Vorlage		Vorlage-Nr: FB 61/0228/WP18
Federführende Dienststelle: FB 61 - Fachbereich Stadtentwicklung, -planung und Mobilitätsinfrastruktur		Status: öffentlich
Beteiligte Dienststelle/n: FB 36 - Fachbereich Klima und Umwelt		Datum: 20.08.2021
		Verfasser/in: Dez. III / FB 61/201
Bebauungsplan Nr. 997 -Kurbrunnenstraße/Bachstraße- hier: Aufstellungs- und Offenlagebeschluss		
Ziele:	Klimarelevanz positiv	
Beratungsfolge:		
Datum	Gremium	Zuständigkeit
22.09.2021	Bezirksvertretung Aachen-Mitte	Anhörung/Empfehlung
23.09.2021	Planungsausschuss	Entscheidung

Bebauungsplan Nr. 997 - Kurbrunnenstraße / Bachstraße -

Abwägungsvorschlag über die frühzeitige Beteiligung der Öffentlichkeit gemäß § 3 Abs. 1 BauGB

Abb. 1 Vorhaben, Entwurf Kaida-Wittfeld-Architekten - Aachen (Ursenungsplanung)

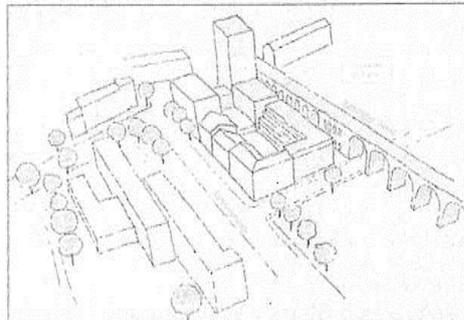
2. Durch einen Privatinvestor ist, wie auf der Abbildung 1 zu ersehen, eine flächige Bebauung entlang des zu errichtenden Viadukts für das dritte Gleis angedacht. Aus statischen Erwägungen ist für das dritte Gleis linksseitig der Bachstraße burtscheiderseitig im Bereich des großen Mittelpfeilers ein Pfeilerelement vorzusehen. In dieser Kombination, mit der skizzierten Bebauung, wird die Ansicht auf das Denkmal

linksseitig der Bachstraße aus burtscheider Sicht zu einem wesentlichen Teil eingeschränkt.

Dieses Bauvorhaben würde das wesentliche architektonische Element des „aufgelösten Widerlagers“ im historischen Viadukt in Form von vier Bögen in zwei Reihen, wie in der Abbildung 2 zu erkennen ist, im Erscheinungsbild des Denkmals vollständig verdecken.

Abb. 2

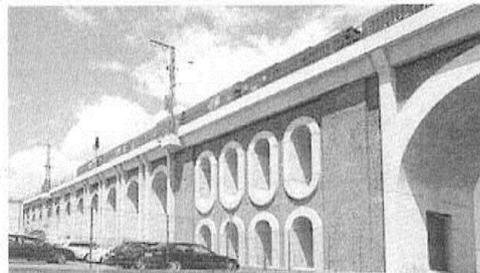
Dieses „aufgelöste Widerlager“ ist durch die Ingenieure A.E. Pickel und F.

Abb. 3

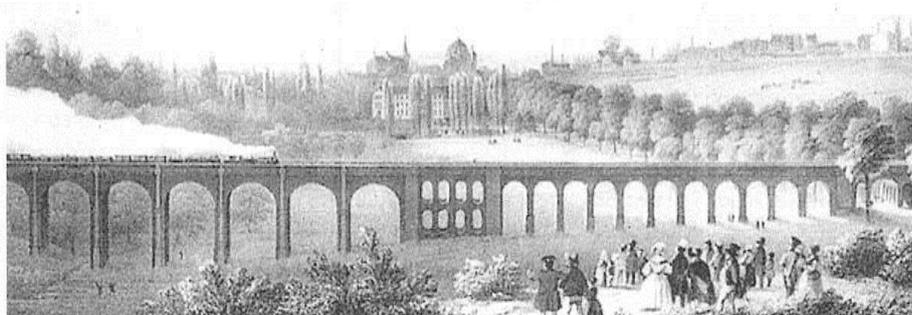
Wittfeld im Jahr 1838 als zentrales stilistisches Element konstruiert worden, da es vermitteln soll zwischen den östlich liegenden 12,2 m breiten Bögen und den westlich liegenden 6 m breiten Bögen, wie anschaulich auf Abbildung 3 zu sehen ist.

Bei der geplanten Bebauung, gemäß Abbildung 1, handelt es sich nicht um ein Vorhaben welches die Erfordernisse des § 9 DSchG Abs. 2 Pkt. b erfüllt, da kein öffentliches Interesse für diese Vorhaben nachweisbar ist. Dieses Vorhaben stellt eine erlaubnispflichtige Maßnahme gemäß § 9 DSchG Abs. 1 Pkt. b dar, bei welchem das Erscheinungsbild des Denkmals wesentlich beeinträchtigt würde. Durch seine Größe stellt der historische Viadukt ein prägendes Element des Stadtteils Burtscheid in Kombination mit den zwei Kirchen auf dem Abteiberg dar. Eine der Art weitgreifende Erscheinungsbildbeeinträchtigung würde den Anforderungen an den Umgebungsschutz eines solchen stadtteilprägenden Elements widersprechen. Es ist sicherzustellen, dass eine Beeinträchtigung der Sichtbeziehung zu der denkmalpflegerischen Aussage verständlich und transportierbar bleibt.

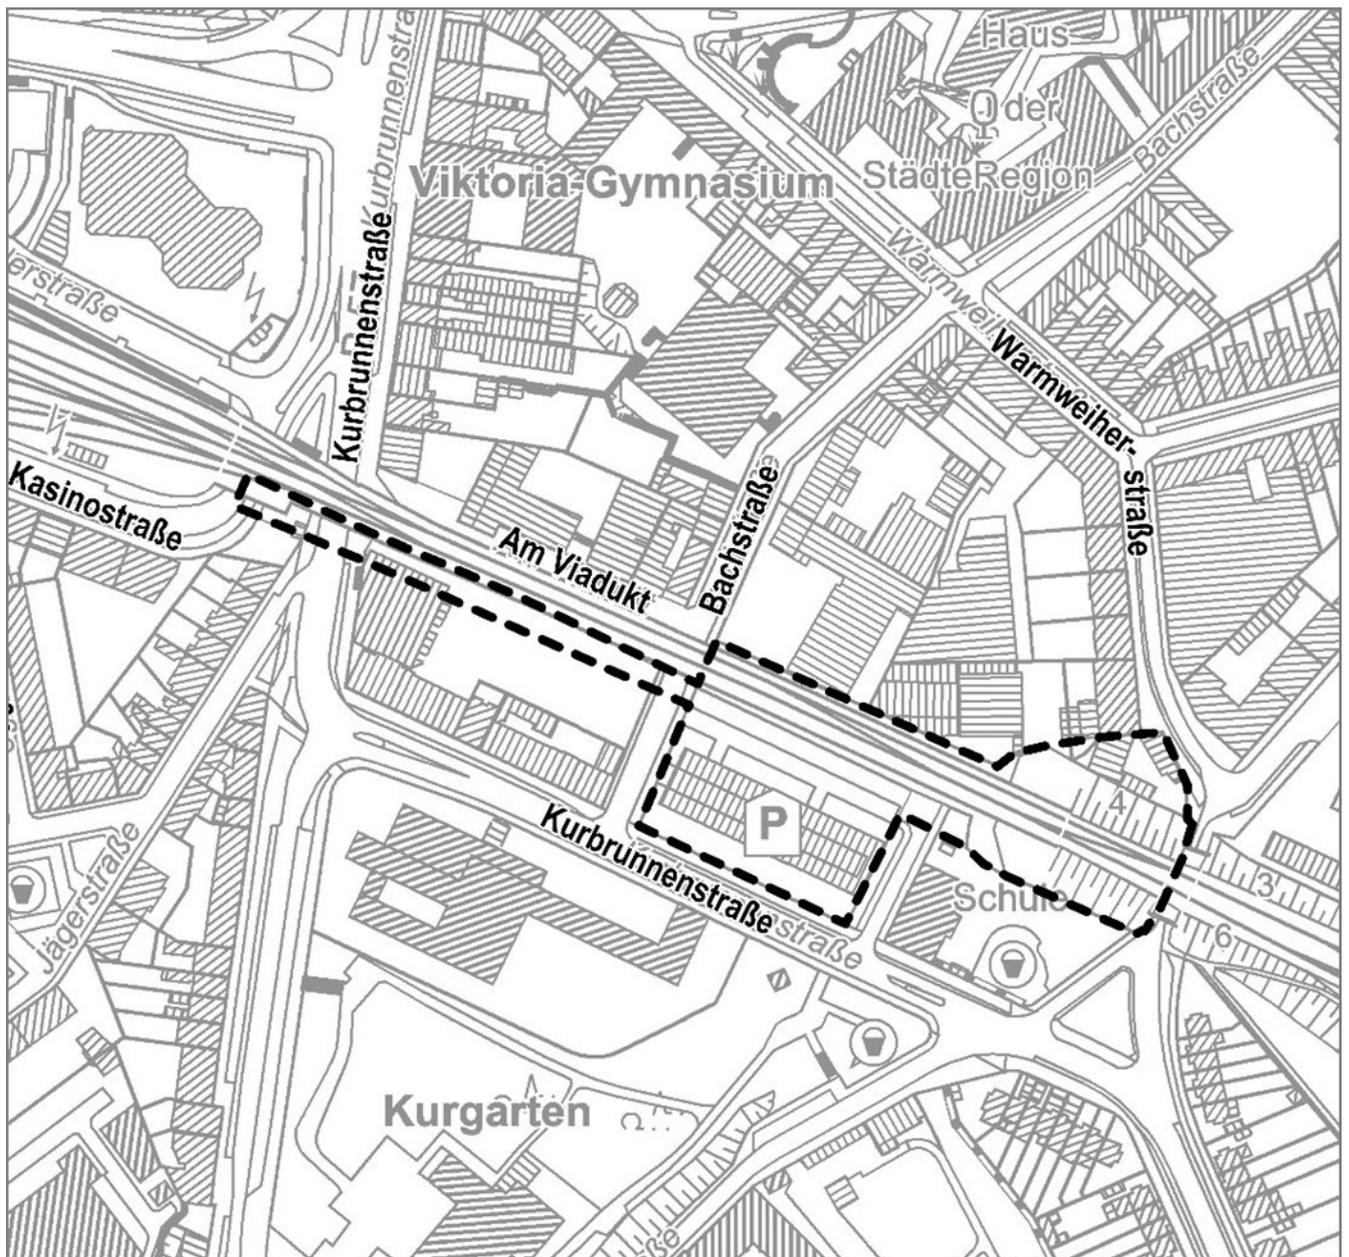
Die Anregung hat eine Relevanz für den Angebotsbebauungsplan

Nach der Öffentlichkeitsbeteiligung wurde ein alternativer Trassenverlauf am Fuße des Bahndamms geprüft und den zuständigen Fachabteilungen abgestimmt. Bautechnisch wäre diese Lösung machbar, würde aber in der Konsequenz dazu führen, dass nahezu der gesamte Baumbestand im Bahnböschungsbereich gefällt werden müsste. Der Fachbereich Umwelt trägt diese Lösung nicht mit, da sich die vorhandenen Gehölze gegenseitig stützen und eine Entnahme einzelner Bäume dazu führen würde, dass der gesamte Baumbestand potentiell umsturzgefährdet ist oder aus Gründen der Verkehrssicherheit gefällt werden muss. Aus Gründen der allgemeinen Wohlfahrtswirkung der Bäume sowie der Wertigkeit für den Natur-, Umwelt-, Tier- und Stadtklimaschutz hat die Verwaltung sich für eine Führung der Wegetrasse in Mittellage entschieden. Dies bedeutet, dass zur Umsetzung der Planung das gewerblich genutzte Grundstück und zwei weitere Teile privater Grundstücke durch die Stadt Aachen erworben und das Werkstattgebäude sowie die in das Erdniveau eingelassenen Garagen mit Orientierung zur Warmweiherstraße abgerissen werden müssen. Eine Gefährdung der Existenz des Gewerbetriebes ist nicht beabsichtigt und so soll ausschließlich das allgemeine Vorkaufsrecht gem. § 24 BauGB in Betracht gezogen werden. Wonach bei einer Veräußerung der Immobilie der Kommune ein Vorkaufsrecht zu steht, wenn ein Bebauungsplan besteht und dieser die betroffenen Grundstücke Flächen für eine öffentliche Nutzung vorsieht. Bei einer Ausübung des Vorkaufsrechtes soll die Stadt eine sozialgerechte Lösung erarbeiten und beispielsweise durch die Bereitstellung eines Ersatzstandortes behilflich sein.

Zur Überwindung der Höhendifferenz soll grundsätzlich auf Treppenanlagen verzichtet werden. Treppenanlagen beschränken die Zugänglichkeit für Menschen mit Handicap und würden die angestrebte Nutzung für den Radverkehr ausschließen. Nach der zugrundeliegenden Erschließungsplanung kann die Höhendifferenz mit einem Steigungsverhältnis von max. 4,0 % überwunden werden. Damit ist eine barrierefreie Führung der Trasse möglich.

Die Verwaltung empfiehlt, die Eingabe zu Kenntnis zu nehmen.
